## Création de la ZAC Sevrans terre d'Avenir

### Réponse écrite du maître d'ouvrage à l'avis de l'autorité environnementale daté du 20 Juillet 2019

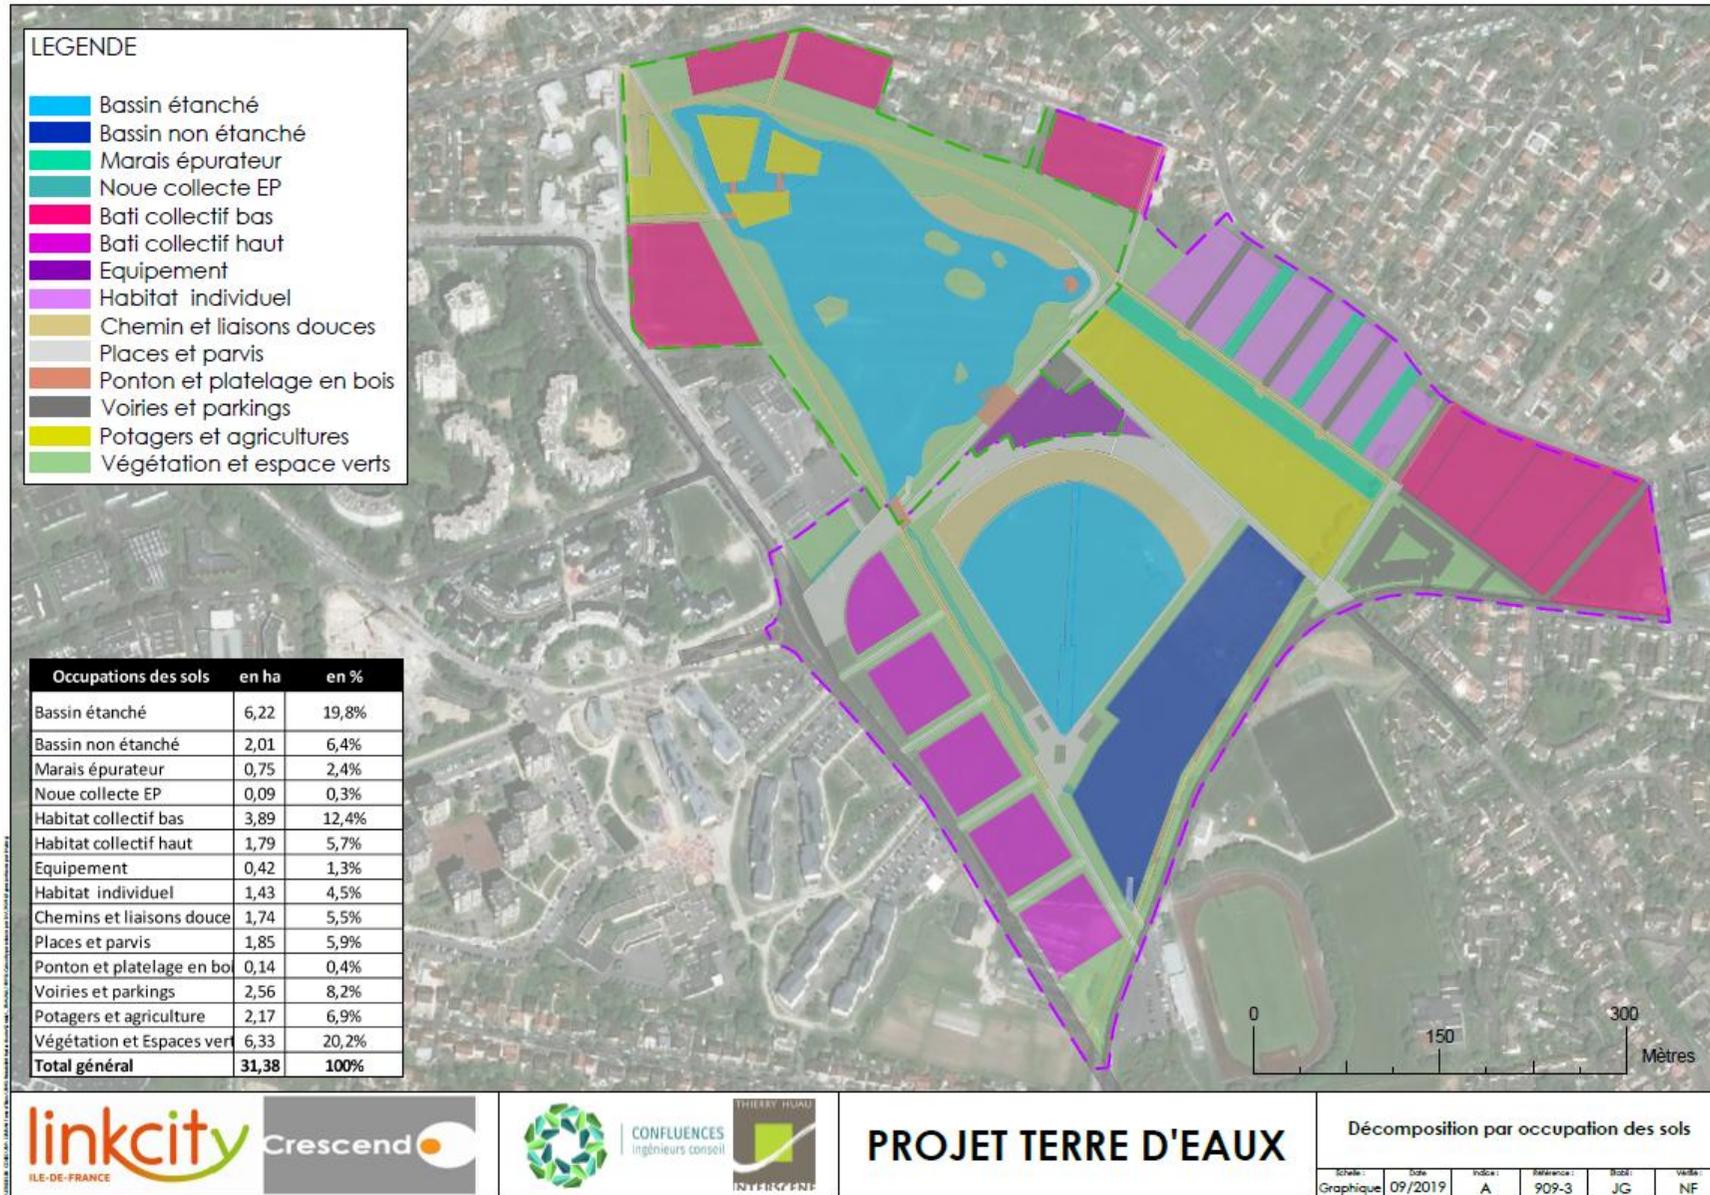
« Le projet nécessite d'accroître fortement l'artificialisation des sols (une trentaine d'hectares). De plus, le parc de loisirs du projet « Terre d'Eaux » prévoit la réalisation de trois plans d'eau, dont le bassin au nord et le bassin de surf qui seront imperméabilisés, tandis que l'étang dit de la Morée doit être directement creusé dans la nappe phréatique. Des compléments sont attendus dans le cadre du dossier de demande d'autorisation environnementale du projet au titre des articles L. 181-1 et suivants du code de l'environnement (loi sur l'eau). »

Le coefficient de ruissellement décennal global de Terre d'Eau est de 0.64 (comme indiqué dans le tableau ci-avant), soit une surface active décennale de 20 ha effectifs.

Actuellement, l'emprise de Terre d'eau est occupée par des cultures sur un sol argilo-limoneux et avec une pente de 4%. D'après les caractéristiques du sol, le coefficient de ruissellement décennal du terrain est fixé à 0.30, soit une surface active de 9.50 ha.

L'incidence du projet Terre d'Eaux sur l'occupation des sols se traduit donc par le doublement de la surface active par rapport à l'état actuel. Les volumes de ruissellement générés par cette emprise seront augmentés significativement.

L'incidence de l'augmentation des surfaces imperméabilisées est toutefois corrigée par la fonction hydraulique de l'hydrosystème. Le débit sera en effet régulé à 55 l/s jusqu'à l'occurrence centennale alors que les débits des terrains actuels sont bien supérieurs à cette valeur. Ils peuvent être estimés à 120 l/s en occurrence décennale et à 190 l/s en occurrence centennale (valeurs estimées sur la base des caractéristiques du terrain). Le projet Terre d'Eaux aura, sans aucun doute, un impact positif sur l'hydraulique du secteur et contribuera à la maîtrise des inondations à l'aval.

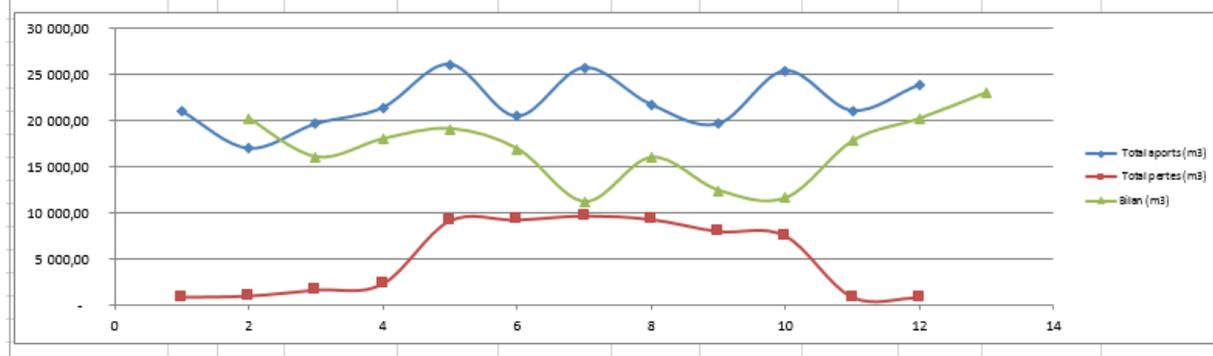
« L'alimentation de l'étang dit de la Morée, soit par le cours d'eau de la Morée soit par la nappe d'accompagnement de ce cours d'eau, présente un risque de réduction du débit du cours d'eau à l'aval du projet. Or, le débit de ce cours d'eau est très faible. Ce risque peut remettre en cause la faisabilité même d'une partie du projet Terre d'Eaux. Or l'étude d'impact ne permet pas de l'évaluer correctement et renvoie à des études ultérieures (page D-13). »

En fonctionnement, les pièces d'eau de Terre d'Eaux perdront une lame d'eau correspondant à 800 mm/an (données physiques pour la météorologie francilienne), soit 61 600 m<sup>3</sup> pour les 7,7 ha de plans d'eau cumulés. Ce volume est supérieur à celui aujourd'hui perdu par évapotranspiration sur les cultures : 500 mm/an (données physiques pour la météorologie francilienne) ou 38 500 m<sup>3</sup> pour une année moyenne. **Selon l'analyse des bilans hydriques des bassins réalisés par Confluences en 2018 (cf tableau ci-après), le bilan est négatif de 23 100 m<sup>3</sup> pour l'ensemble de l'année moyenne et de 21 000 m<sup>3</sup> pour les 6 mois de basses eaux (juin-novembre).**

Pour l'Etang de la Morée seul (2 ha), le déficit est de 10 000 m<sup>3</sup>/an, soit une moyenne de 27 m<sup>3</sup>/jour.

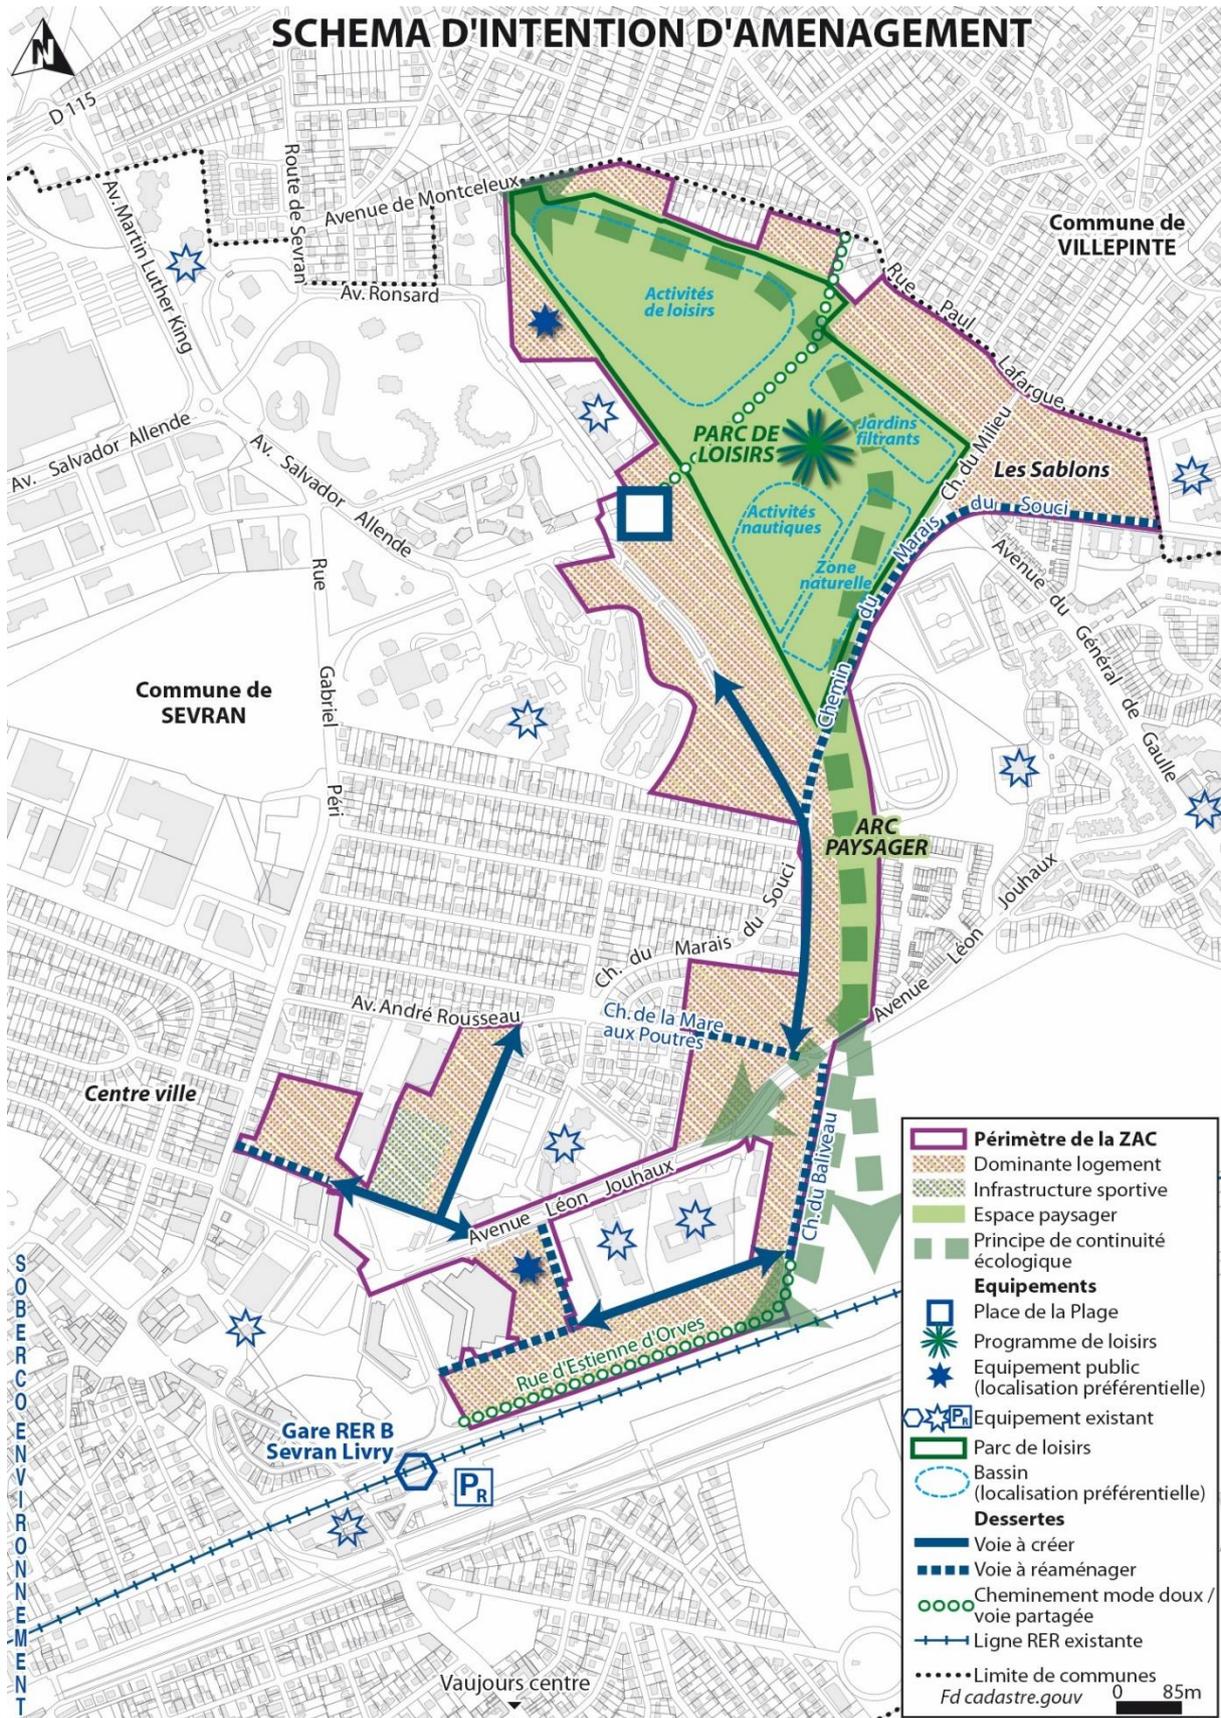
« Le schéma directeur initial (page C-6) doit être mis à jour. Il présente notamment, au droit du parc de loisirs, un espace d'un seul tenant. Or il ressort de l'étude d'impact que le projet sera finalement constitué d'éléments morcelés, distincts et peu liés. Le parc fonctionnera avec des parties semblant disposer chacune d'un « accès réglementé » (page C-16). De même, les lots bâtis au sein du périmètre de la ZAC ne sont pas délimités. »

De même, l'ensemble des aménagements de la ZAC a été retravaillé sous la forme d'un plan guide validé en fin d'année 2018/début d'année 2019 avec l'intégration du projet Sevrans Terre d'Eaux. C'est ce schéma qui est aujourd'hui évalué et non celui de 2016

**Extrait du schéma directeur de 2016**

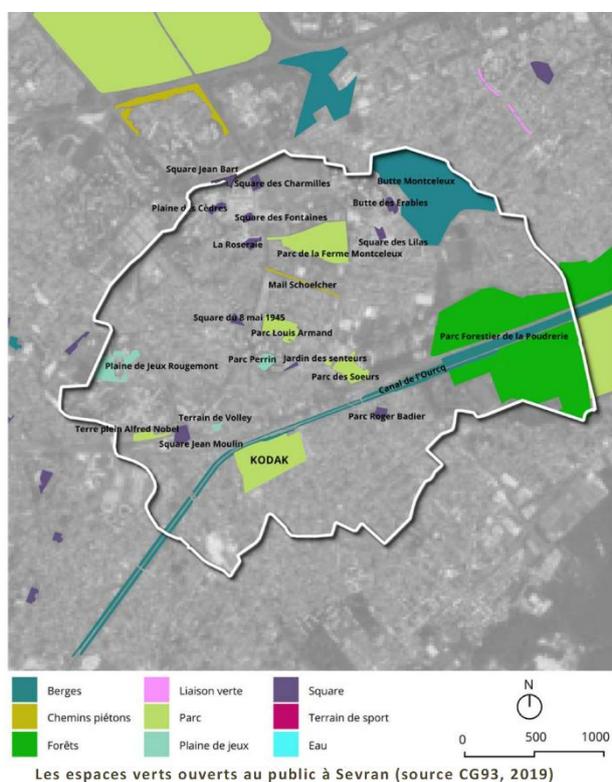
*« Le projet entraînera la suppression de l'intégralité de l'espace productif agricole de la plaine Montceux, soit 27 ha exploités. L'étude d'impact précise (page D-35) qu'une étude préalable de compensation agricole va être menée. Cependant, cette dernière n'apporte pas d'élément explicatif concernant la réduction de la place destinée à l'agriculture entre le schéma directeur préfigurant le projet de 2016 et celle présentée. »*

Une analyse comparative des projets « agri-urbains » du schéma directeur de 2016 et du plan guide de 2018 sera menée dans le cadre de l'étude préalable agricole et intégrée au sein de l'actualisation de l'étude d'impact à venir.

Le projet d'agriculture urbaine du schéma directeur de 2016 prévoyait l'implantation de près de 2,5ha d'agriculture localisés au Sud-Est et au Nord du projet Terre d'Eau ainsi que 0.5ha situés sur l'espace actuellement utilisé par l'association Aurore. Le projet actuel prévoit la création d'environ 2 ha d'agriculture urbaine (dont relocalisation de l'activité de l'association Aurore) également répartie sur le projet Terre d'Eau soit une réduction du projet agricole d'environ 0.8ha.

Les principales conclusions quant à la réduction de la place destinée à l'agriculture entre le schéma directeur et le présent projet sont liées d'une part, aux contraintes techniques (problématique de l'irrigation et des intrants) et d'autre part, à la dimension sociale. En effet, aucun candidat d'installation agricole n'est connu à ce jour, ce qui n'a pas permis l'aboutissement du projet initial.
